Réponse AE Cas par Cas Fraisse :

Figure 2 : Croquis de gestion du $Q_{entrant}$ pendant le curage

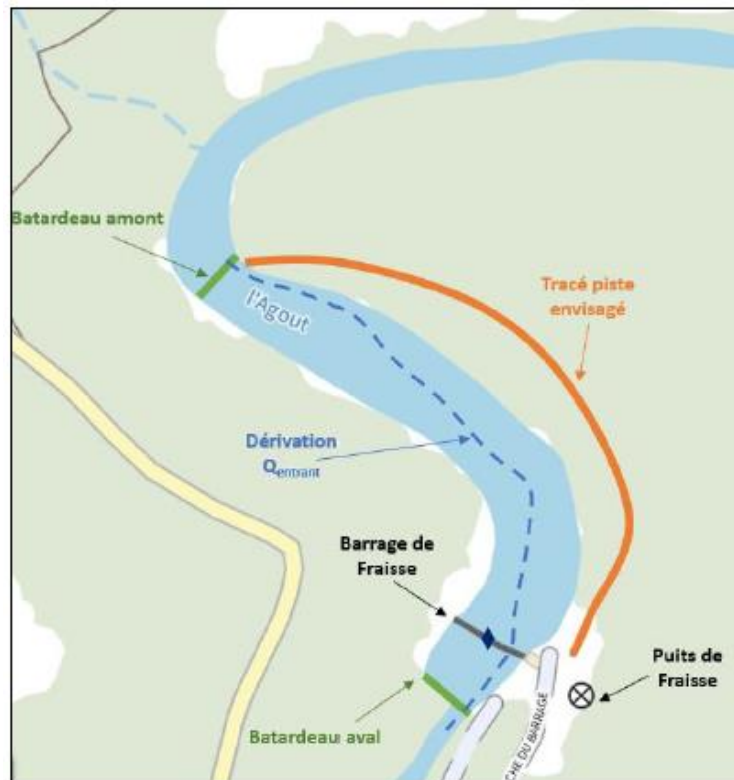
- préciser les modalités de vidange de la retenue et les potentiels impacts à l'aval.

1. Réalisation d'un batardeau à l'aval de la prise d'eau, de manière à décanter une partie des sédiments transitant par la vanne de fond lors de la vidange ;
2. Abaissement de la retenue à la Cote Minimale d'Exploitation (781,67 m NGFO) par ouverture partielle de la vanne de vidange de fond, le volume résiduel d'eau est d'environ 2000 m³ ;
3. Réalisation d'une piste d'accès à l'amont de la retenue, en rive gauche de la prise d'eau, de manière à permettre aux engins de terrassement d'accéder dans la retenue ;
4. Abaissement de la retenue à une cote < 780.90 m NGFO

5. Réalisation d'un batardeau amont en matériaux du site, le plus étanche possible, permettant de dériver les eaux vers une conduite gravitaire provisoire ;
6. Dérivation du débit entrant de l'Agout par pompage depuis l'extrémité de la piste dans la retenue jusqu'à l'aval du batardeau aval, soit environ 250 m de canalisations (transit d'eau « claire ») ;
7. Vidange totale de la retenue (pompage du volume résiduel prévu pour la fin de vidange) ;
8. Mise en place d'une conduite de dérivation gravitaire des débits depuis le batardeau amont jusqu'à l'aval du batardeau aval ;
9. Curage mécanique de la retenue et adaptation du dispositif de délivrance du débit réservé Q_r ; puis curage si nécessaire du bassin de décantation
10. Repli du batardeau aval
11. Repli du batardeau amont et du système de dérivation ;
12. Pompage Q_r , fermeture VdF, remplissage de la retenue.

La déviation des eaux de l'Agout sera réalisée via une conduite à écoulement libre (50 cm de diamètre) qui entonnera le débit entrant depuis l'amont du batardeau amont jusqu'à l'aval du batardeau aval en passant par la vanne de vidange de fond (linéaire de l'ordre de 250 ml).

Avec la pente et le diamètre prévu le débit de dimensionnement de cet ouvrage sans mise en charge est de 500 l/s. Sur la période 2012-2021 ce débit n'a qu'une chance sur 20 d'être dépassé sur la période début juillet-10 septembre et c'est encore plus faible une fois le mois de juillet passé. Le risque de colmatage par des bois ou autre corps flottant semble faible mais une surveillance particulière sera mise en place pour veiller à son nettoyage régulier.

Figure 6 : Carte de la prise d'eau et son accès

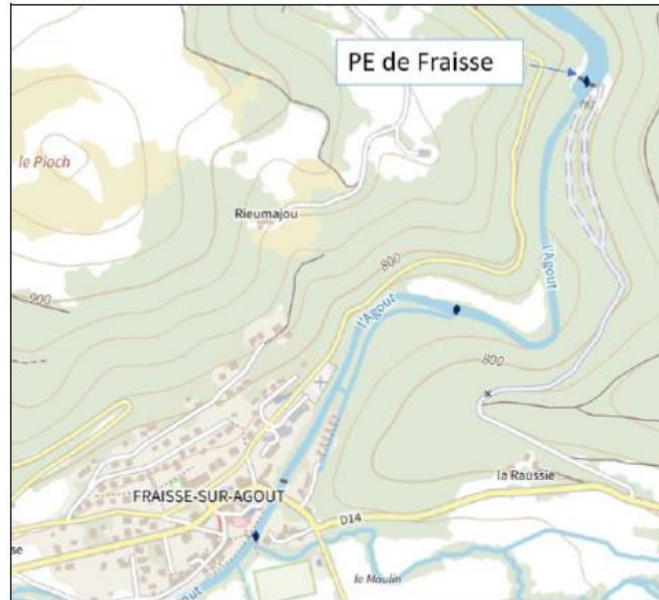
- préciser la situation des aires de chantier et leur emprise.

L'accès à la prise d'eau de Fraisse est possible depuis la RD14 au niveau du village de Fraisse sur Agout, puis en empruntant le chemin du barrage qui est un chemin / piste communal.

Des panneaux de signalisation seront installés pendant toute la durée des travaux, afin d'indiquer la proximité du chantier et les consignes de circulation.
